Resolución Directoral

N°004-2024-VIVIENDA/VMVU-DGPRVU-DUDU

San Isidro, 02 de mayo de 2024

Imagen N° 7: Obtenida de los descargos del Arq. Miranda

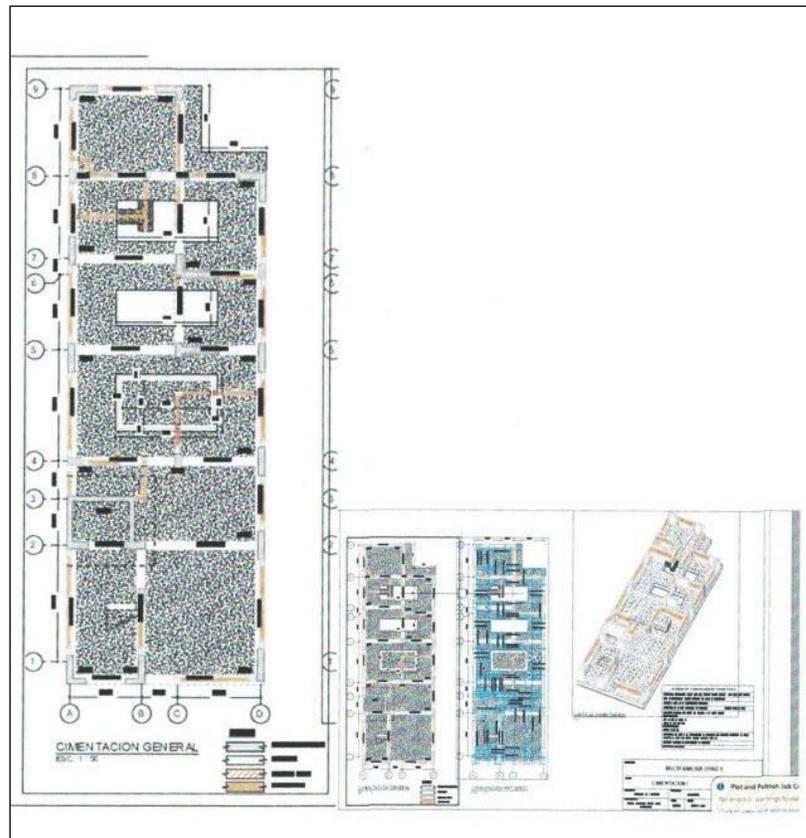
- El artículo 17 de la Norma técnica A.010 del Reglamento Nacional de Edificaciones que se señala como sustento de la imputación establece: La separación entre edificaciones por seguridad sísmica se establece en el cálculo estructural correspondiente, de acuerdo con las normas sismorresistentes.

- De ello sigue, que dicha separación debe ser establecida por el profesional estructuralista y por tanto graficada en el plano de estructura.
- Pues bien, como podrán verificarlo del expediente en cuestión, dicha junta tampoco aparece graficada en el plano de estructuras, ni fue objeto de observación por parte del Revisor Urbano encargado de verificar dicha circunstancia.

- Así, si no se encontraba graficada la referida junta en el plano de estructuras, consideramos que no se debería graficar en el plano de arquitectura más aún si se propuso una platea de cimentación siendo esto algo especializado de esta disciplina.

De los descargos realizados por el Arq. Miranda, se advierte que la junta sísmica no se encuentra graficada en el plano de estructuras, ni fue objeto de observación por parte del Revisor Urbano de Estructuras Ing. Rodríguez.

Es importante mencionar que el Arq. Miranda no ha presentado documento que sustente el levantamiento de las observaciones realizadas en este extremo. Asimismo, se advierte que la omisión de la junta sísmica en los planos de estructuras ha generado que este incumplimiento se vea reflejado en los planos de arquitectura, lo cual no fue advertido por el especialista de Arquitectura, en su calidad de Revisor Urbano Coordinador

En ese sentido, el Revisor Urbano no debió aprobar los planos de arquitectura del A-01 al A-04 porque no consignaban las juntas sísmicas.

Por lo señalado, la DUDU en calidad de Autoridad Sancionadora coincide con la evaluación y análisis realizado durante la etapa instructiva por parte de la Dirección de Vivienda, por cuanto de lo evaluado en planos de arquitectura no se habría considerado ni graficado la junta sísmica, incumpliendo con lo establecido en el artículo 17 de la Norma Técnica A.010 del Reglamento Nacional de Edificaciones.
